Referencia: Expediente: LAM5678
Asunto: Comunicación Resolución No. 00391 del 20/03/2018

AUTORIDAD NACIONAL DE LICENCIAS AMBIENTALES - ANLA –

RESOLUCIÓN N° **00391**

Por la cual se resuelve un recurso de reposición y se toman otras determinaciones"

Figura 2.5 Áreas de Influencia Indirecta y Directa Físico-biótica del proyecto

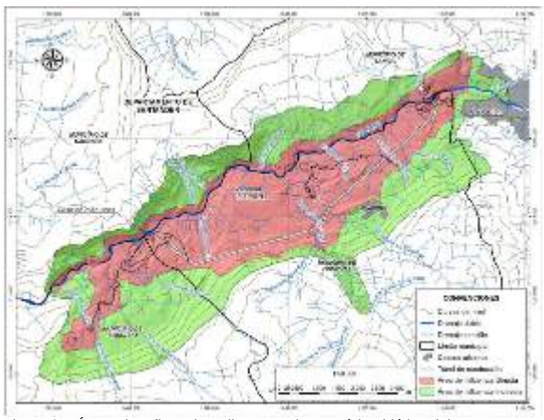
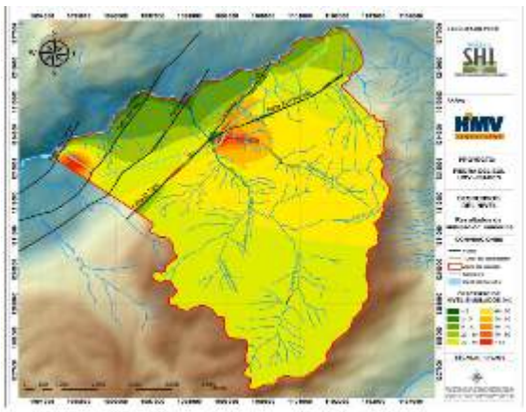
Además, una comparación entre la Figura 2.5 Áreas de Influencia Indirecta y Directa Físico-biótica del proyecto, presentado por la empresa en el capítulo 2, página 8 y la Figura 3.54 Zona de posible afectación del túnel de conducción. Escenario A (capitulo 3, página 139), muestra una incoherencia entre lo planteado como áreas de afectación en lo que respecta al recurso hídrico subterráneo. Se evidencia un análisis aislado y parcializado, excluyendo al casco urbano de Pinchote y la cuenca hidrológica de la quebrada La Pinchota del Área de Influencia Directa - AID, siendo estas, las áreas de mayor afectación por abatimiento de los niveles simulados.

Por lo anterior esta Autoridad considera que la metodología utilizada para llevar a cabo los modelos hidrogeológicos es adecuada. Sin embargo, existieron inconsistencias en la delimitación y justificación del área de influencia física del proyecto. En consecuencia, esta autoridad ratifica lo expuesto en la Resolución objeto de alzada.

Figura 1 Localización de Áreas de importancia para la Conservación de aves en al área de influencia del Proyecto Hidroeléctrico
Fuente: SIG ANLA.01/02/2018,

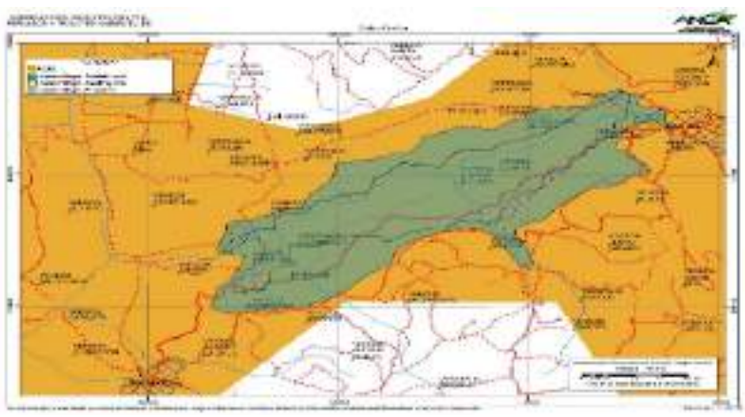
Aunado a lo anterior, la ausencia de información en la caracterización biótica relacionada en las Áreas de Importancia para la Conservación de Aves – AICA, teniendo en cuenta que toda el área de influencia del proyecto se encuentra sobrepuesta al AICA CO074 (Bosques Secos del Valle del Río Chicamocha), establecida desde el 2008 y cuyo principal objetivo es determinar el estatus, la distribución y los requerimientos ecológicos de dos especies de aves endémicas del cañón del Chicamocha y críticamente amenazadas: el Cucarachero de Nicéforo (Thryothorus nicefori) y el Colibrí Ventricastaño (Amazilia castaneiventris)4, información de carácter relevante para el análisis de la caracterización y contenido del Estudio de Impacto Ambiental-EIA. También para dicha área se establecen endemismos a nivel de especie y subespecie, como el de Ortalis columbiana, Myiarchus apicalis, Momotus

Mapa 36: ZONIFICACION AMBIENTAL | Mapa 45: ZONIFICACIÓN AMBIENTAL

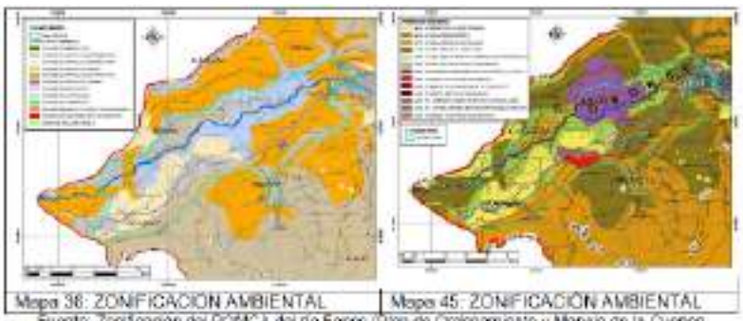
Por otra parte, la ANLA debe diferenciar la escala de captura de información utilizado por la CAS para la elaboración del POMCA que es de 1:100.000, mientras que la utilizada por HMV INGENIEROS LTDA E ISAGEN S.A. E.S.P es de 1:15.000 (incluso mayor a la solicitada en los Términos de Referencia - TR)."

De lo señalado se evidencia (i) Que la ANLA omitió o no tuvo en cuenta los anexos del EIA para determinar la diligencia con la que se desarrolló el estudio por parte de los promotores del proyecto al solicitar información sobre el POMCA, el cual no estaba adoptado por la CAS para la fecha de presentación de la información; y más aún que a la fecha no existe un Acuerdo que lo adopte; y (ii) se presenta un error de interpretación jurídica pues para que el Plan de Ordenación y Manejo de la Cuenca Hidrográfica se constituya en norma de superior jerarquía y determinante ambiental, debe ser una norma vinculante, es decir, debe ser adoptado por la Corporación Autónoma Regional (Decreto 1640 de 2012, compilado en el Decreto 1076 de 2015) mediante acto administrativo debidamente publicado."

Figura 2.5 Áreas de Influencia Indirecta y Directa Físico-biótica del proyecto.

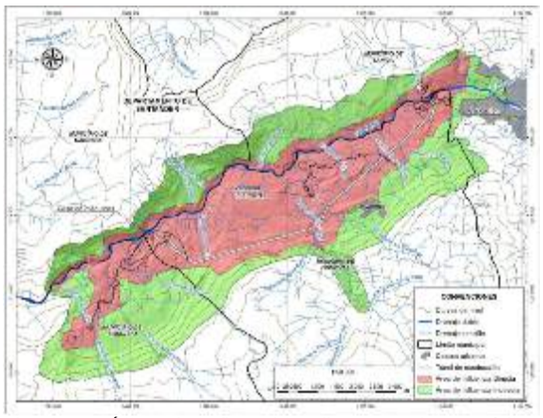
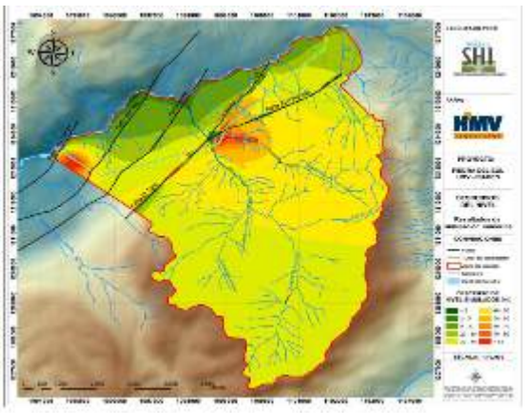
Para el componente hidrogeológico, no se estimó las extensiones en espacio, ni el tiempo de los impactos por la construcción del túnel, el tipo y la intensidad de abatimiento del recurso hídrico subterráneo, durante las distintas fases del proyecto, a partir del radio del cono de abatimiento generado por la construcción del túnel de 9,09 km.

Una comparación entre la Figura 2.5 Áreas de Influencia Indirecta y Directa Físico-biótica del proyecto, presentado por la empresa en el capítulo 2, página 8 y la Figura 3.54 *Zona de posible afectación del túnel de conducción. Escenario A* (capitulo 3, página 139), muestra una incoherencia entre lo planteado como áreas de afectación en lo que respecta al recurso hídrico subterráneo. Se evidencia un análisis aislado y parcializado, excluyendo al casco urbano de Pinchote y la cuenca hidrológica de la quebrada La Pinchota del área de influencia directa, siendo estas, las áreas de mayor afectación por abatimiento de los niveles simulados.

Figura 3.64 DHI para manantiales y quebradas y descensos simulados con el modelo numérico

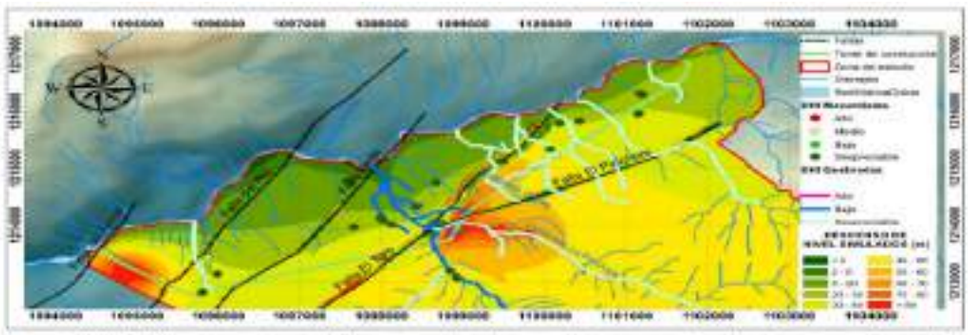
En cuanto el análisis de probabilidad de afectación de los puntos de agua subterráneos y fuentes superficiales de manera específica en el área de influencia del túnel a construir y resalta las conclusiones aportadas por la empresa de acuerdo con este análisis. En el sentido, de que se evidencia una probabilidad de afectación despreciable a los 29 manantiales identificados en la zona y baja a la quebrada La laja.

La comparación realizada en el documento (Figura 3.64; capitulo 3; página 156) y en el cual resalta la coherencia relativa entre el modelamiento numérico y el DHI, generando una alerta de monitoreo en la quebrada La Laja. Sin embargo, se evidencia ciertas incongruencias en el análisis comparativo. Por ejemplo: para la modelación matemática la mayor afectación por el abatimiento de niveles en la zona, se encuentra localizada en la confluencia de los sistemas de fallas de El Toro y El Pinchote, siendo la Quebrada La Pinchota, el drenaje con mayor afectación, mientras que el método DHI considera despreciable la afectación para este cuerpo de agua. Por otro lado, los manantiales se consideran de muy baja afectación (despreciable por utilizar el término propuesto) con la metodología DHI y en una zona con descensos entre 20 y 40 metros de abatimiento.

Figura 3.64 DHI para manantiales y quebradas y descensos simulados con el modelo numérico

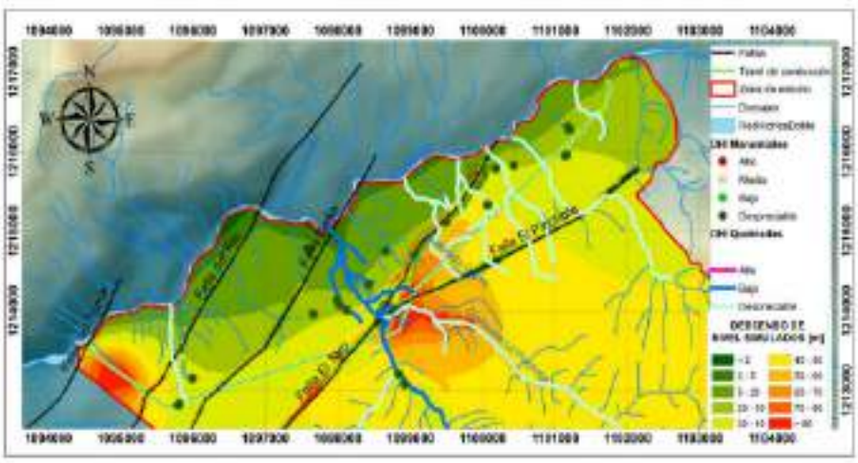
Por otro lado, los manantiales se consideran de muy baja afectación (despreciable por utilizar el término propuesto) con la metodología DHI en una zona con descensos entre 20 y 40 metros de abatimiento.

Figura 3.64 DHI para manantiales y quebradas y descensos simulados con el modelo numérico

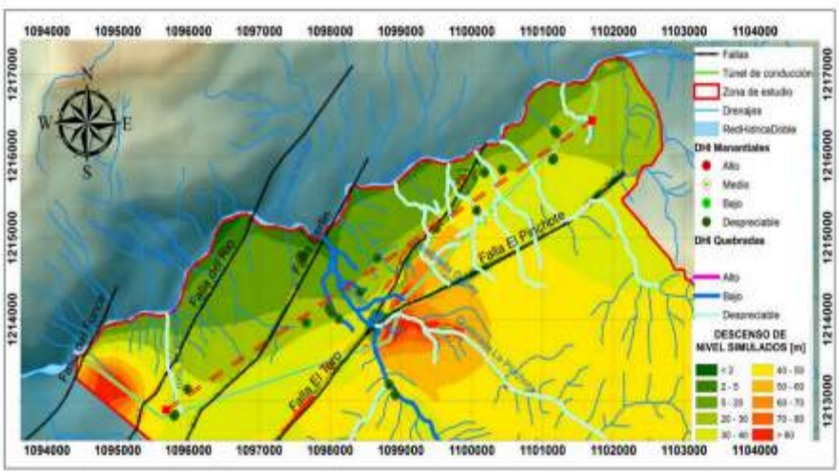
En relación con las variaciones del nivel freático la modelación numérica muestra un descenso en los niveles de 5 hasta 40 metros, sobre el corredor de descarga que conforman los manantiales inventariados y que son altamente sensibles a cualquier fluctuación por mínima que esta sea. Este impacto tendría un carácter irreversible si se tiene en cuenta la descripción presentada en el Estudio de Impacto Ambiental- EIA, por lo que su importancia estaría en crítico. Ahora bien, el análisis con el método DHI considera despreciable la afectación para los cuerpos de agua y los manantiales, por lo que la importancia de este impacto estaría como bajo a muy bajo. Razón por la cual, esta Autoridad no encuentra coherencia en los resultados presentados.

Figura 2.5 Áreas de Influencia Indirecta y Directa Físico-biótica del proyecto.

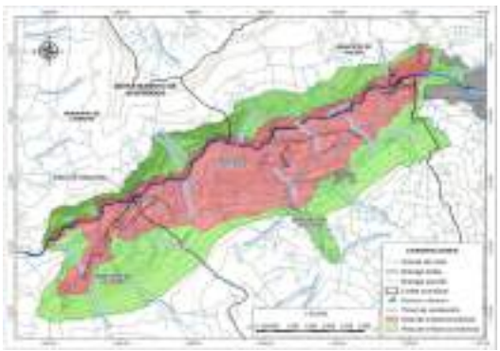
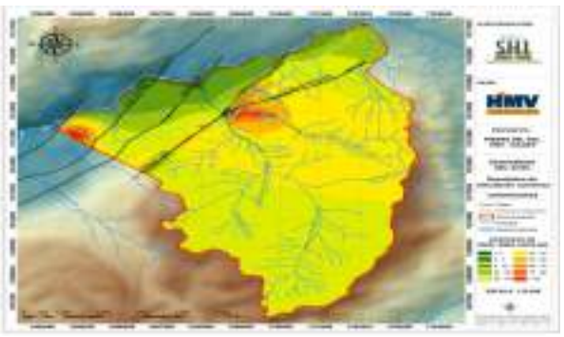
Además, una comparación entre la Figura 2.5 *Áreas de Influencia Indirecta y Directa Físico-biótica del proyecto*, presentado por la empresa en el capítulo 2, página 8 y la Figura 3.54 *Zona de posible afectación del túnel de conducción. Escenario A* (capitulo 3, página 139), muestra una incoherencia entre lo planteado como áreas de afectación en lo que respecta al recurso hídrico subterráneo. Se evidencia un análisis aislado y parcializado, excluyendo al casco urbano de Pinchote y la cuenca hidrológica de la quebrada La Pinchota del área de influencia directa, siendo estas, las áreas de mayor afectación por abatimiento de los niveles simulados.
